Nota de Obra - ATO

Assunto: AQUEDUTO LOGRADOURO

06

REATERRO DAS CAVAS DAS SAPATAS

Croqui

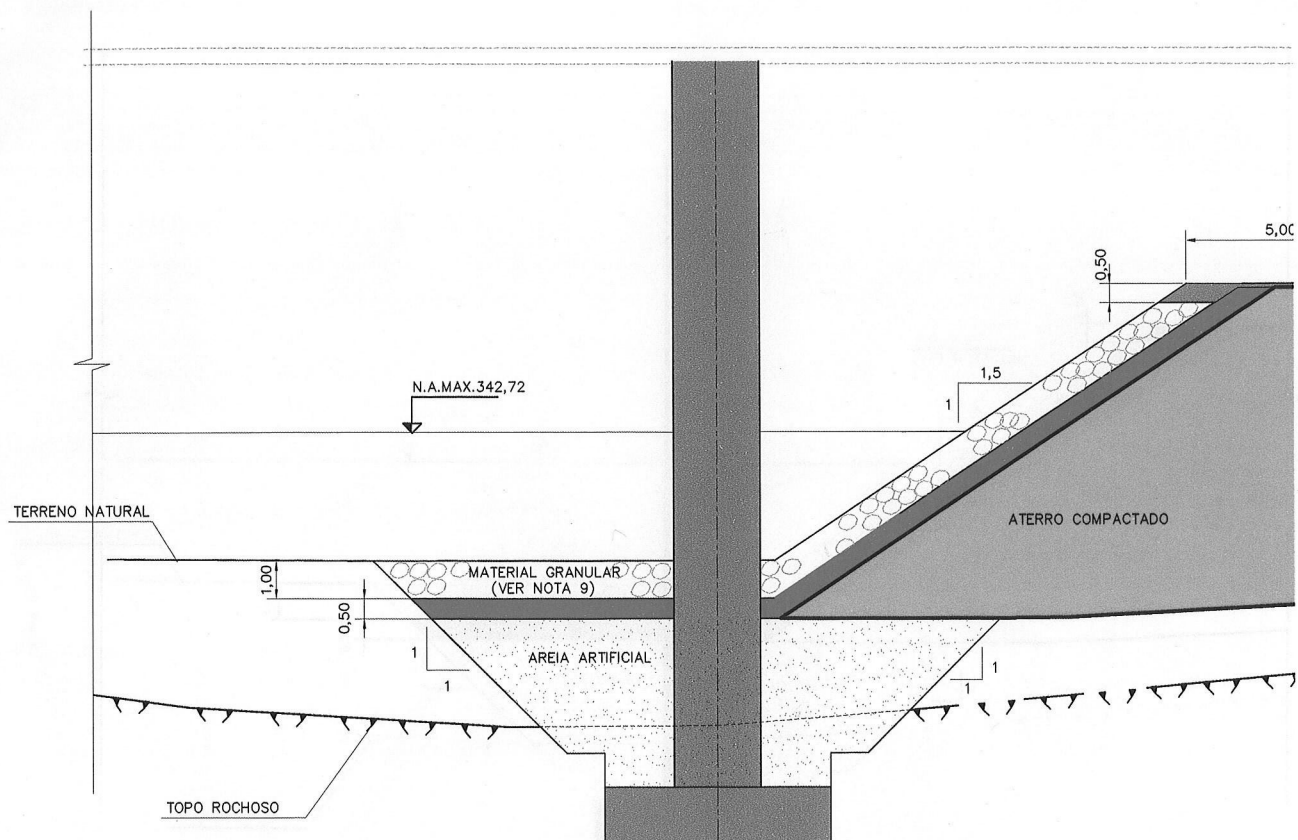
A ENGEORPS apresenta detalhamento para o reaterro das cavas de escavação para execução das sapatas,
tendo em vista que houve preenchimento parcial das mesmas com areia artificial.

Deverão ser obedecidas as notas e as faixas granulométricas apresentadas no desenho 1210-DEP-1305-04-02-003 R4

folhas 1 e 2.

Anexo seções típicas.

SEÇÃO TÍPICA
ESC. 1:100

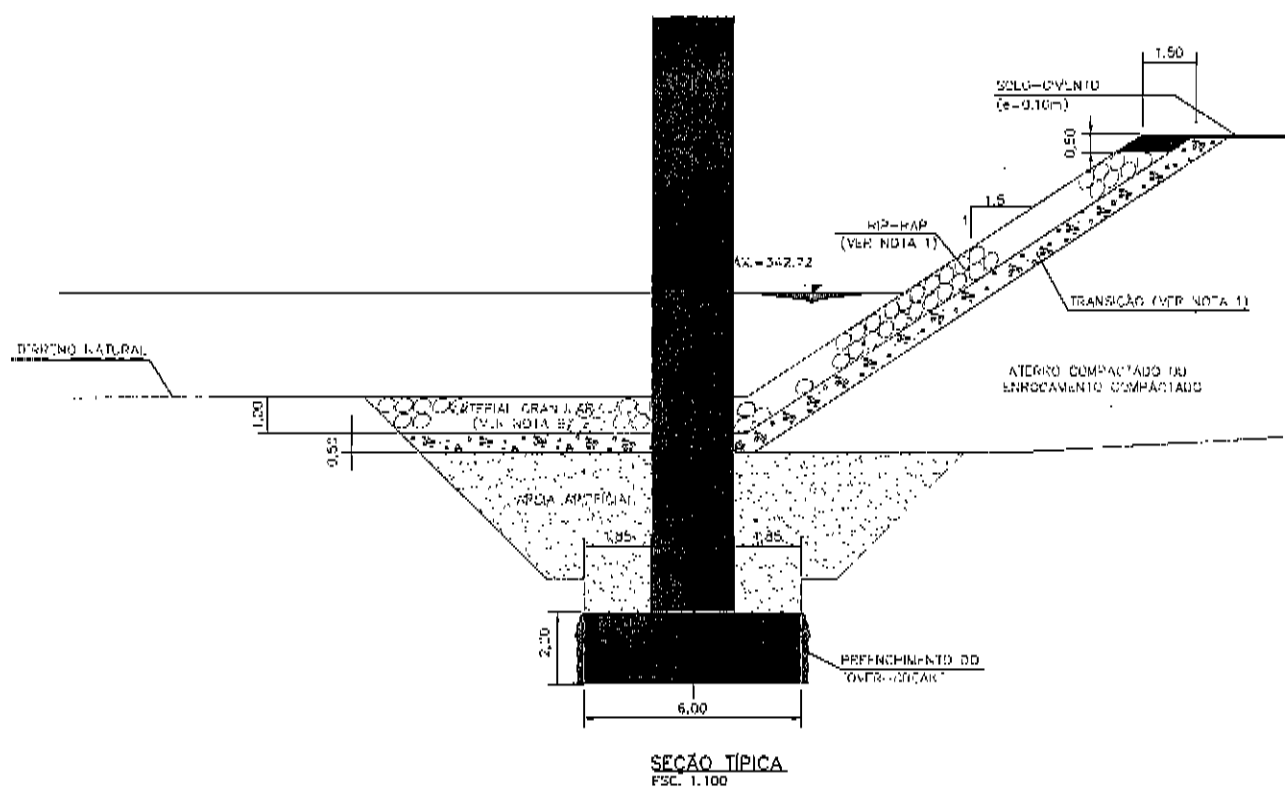
Revisado
cópia anexa

1- NO CASO DE ENROCAMENTO COMPACTADO, AS CAMADAS DE TRANSIÇÃO E DE ROL-ROL SÃO DESNECESSÁRIAS.
